Byrådssak /24

Saksframstilling

Vår referanse: 2022/56611-29

Laksevåg, Gnr. 122, Bnr. 3 mfl., Bjørndalsbrotet (arealplan-ID 65520000) - Sluttbehandling av detaljregulering

Rekkefølgjekrav om fortau

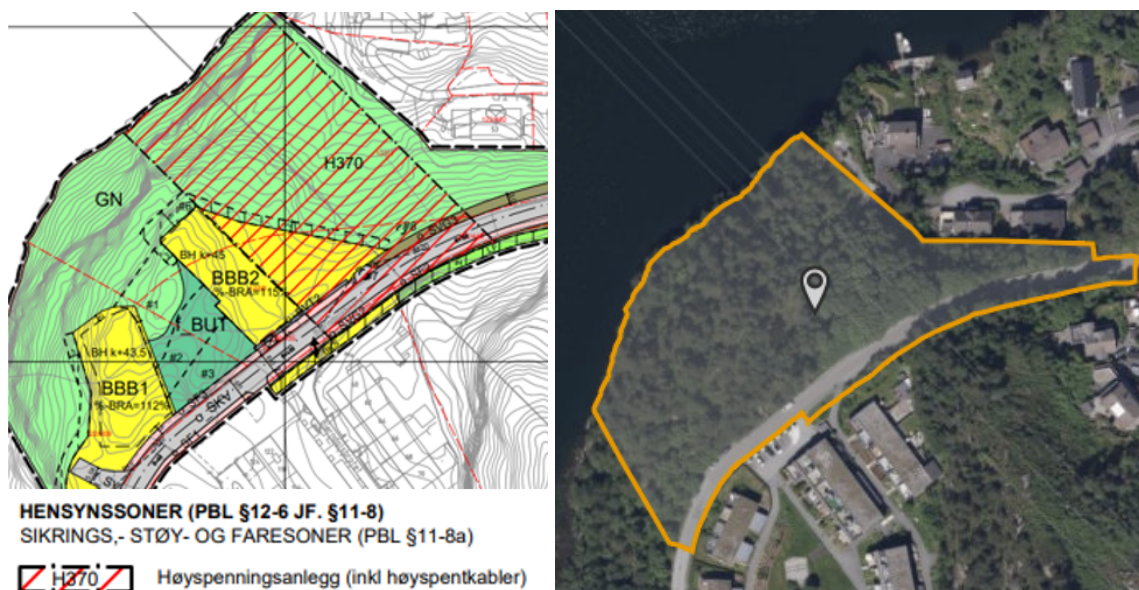
PBE vurderer at utviding av eksisterande fortau på sørsida av Bjørndalsbrotet (felt o_SF2 i plankartet) må sikrast med rekkefølgjekrav ettersom dagens fortau er smalt og Bjørndalsbrotet har ein viktig funksjon som gang- og sykkelveg. Tiltaket krev noko grunnavståing frå Bjørndalsbrotet borettslag, som har vore negative til det i planprosessen. Forslagsstillar har derfor ikkje fått avtale med burettslaget før sluttbehandling av planforslaget. PBE vurderer likevel at tiltaket må sikrast i detaljreguleringa. Byrådet sluttar seg til PBE si vurdering og tilrår at det blir sikra i ny føresegn § 6.2.15, jf. forslag til vedtak punkt 2 a.

- b. Føresegnssområde #5 blir redusert slik at det held seg utanfor minimumsgrensa for tiltak langs sjø på 25 meter.
 - c. %-BRA for felt BBB1 blir redusert som ein konsekvens av endra byggegrense/føremålsgrense.
2. Tilhøyrande reguleringsføresegner, sist datert 02.04.2024, med følgjande endringar:
 - a. Ny føresegn § 6.2.15: Skal fortau o_SF2 være ferdig opparbeidet og godkjent.
